Avis délibéré
de la Mission régionale d'autorité environnementale
Provence-Alpes-Côte d'Azur

sur le projet de réhabilitation en ferme solaire de l'ancienne
carrière de Cabedan à Cheval-Blanc (84)

**N° MRAe
018100/A P**

Figure 2 : Plan de masse du projet - source : étude d'impact.

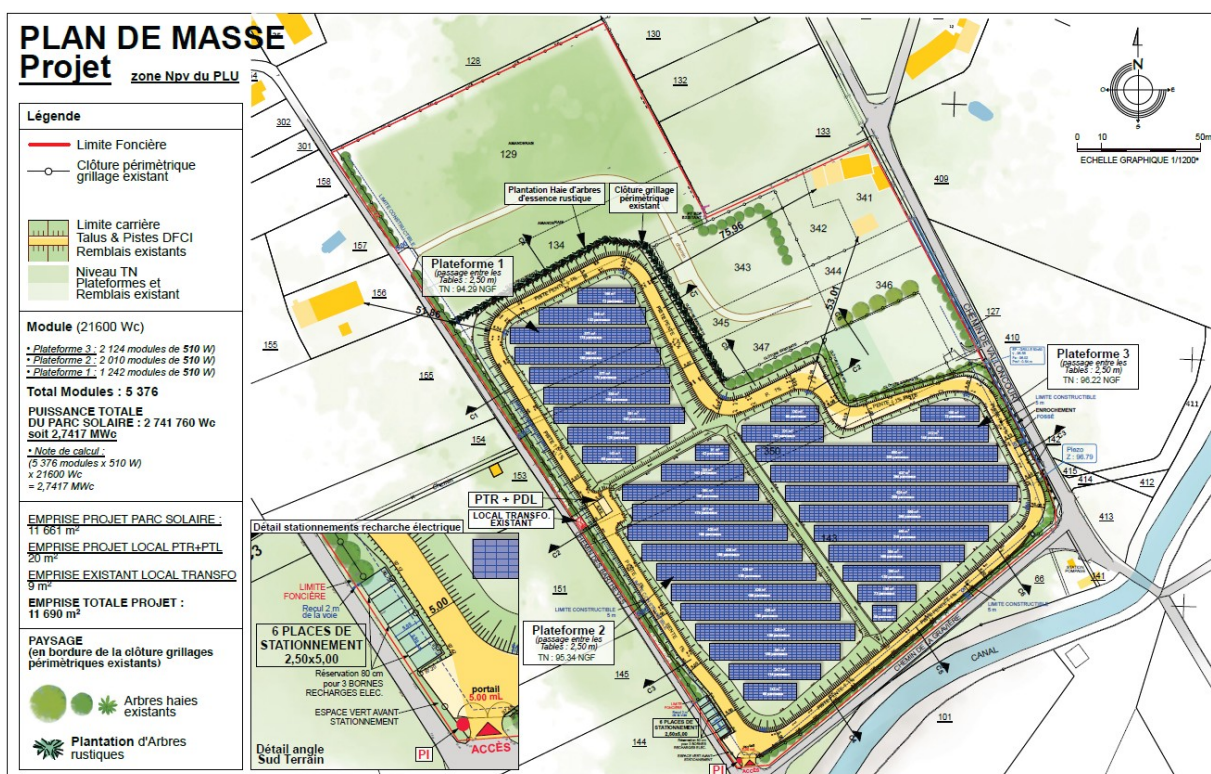
La hauteur sous-panneaux indiquée dans l'étude d'impact (1,01 m) ne respecte pas les critères d'exemption de consommation d'espaces naturels, agricoles ou forestiers (ENAF) prévus par la loi « Climat et Résilience »⁷ imposant une hauteur minimale de 1,10 m sous-panneaux. Retenant la qualification de « site dégradé » le dossier s'affranchit de cette garde au sol tout en prévoyant l'entretien du site par « tonte écologique ». La commission départementale de préservation des espaces naturels, agricoles et forestiers a émis un avis favorable sur le projet⁸ « sous réserve » du rehaussement à 1,10 m de la hauteur sous-panneaux et « la recommandation de maintenir un couvert végétal adapté sur le sol afin de favoriser la biodiversité ».

La MRAe constate cependant que le dossier ne précise pas la distance de ces deux options de raccordement, ni n'analyse les impacts sur l'environnement du raccordement du projet au réseau public de distribution⁹.

La MRAe recommande de compléter le périmètre de projet pris en compte dans l'étude d'impact par l'opération de raccordement au réseau public de distribution, d'en analyser les incidences sur l'environnement et de prévoir, le cas échéant, des mesures d'évitement et de réduction adaptées.
